CASE / FORD NEW HOLLAND - Série 40 e 10

N.º de art. 3482 600 105

MF 330

Fig. 1: Embraiagem de mola membrana simples de 330 mm

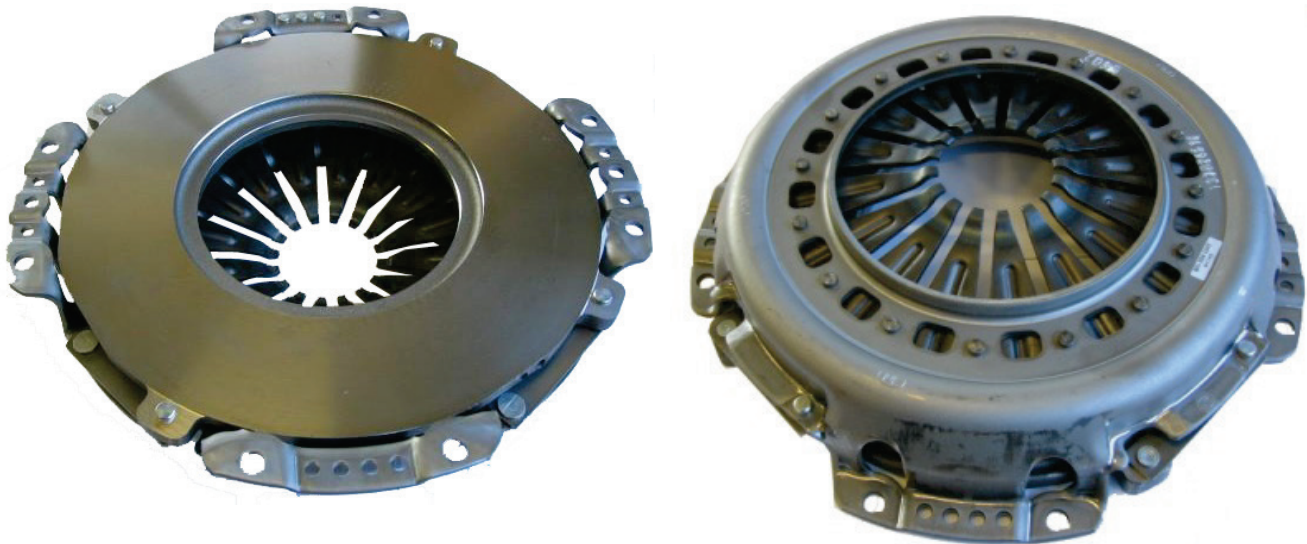
Quando a embraiagem de mola com parafusos de 4 alavancas for substituída por uma embraiagem de mola membrana SACHS, não são necessárias placas de segmento.

A embraiagem de mola membrana SACHS apenas pode ser montada com um disco de embraiagem SACHS (veja a tabela).
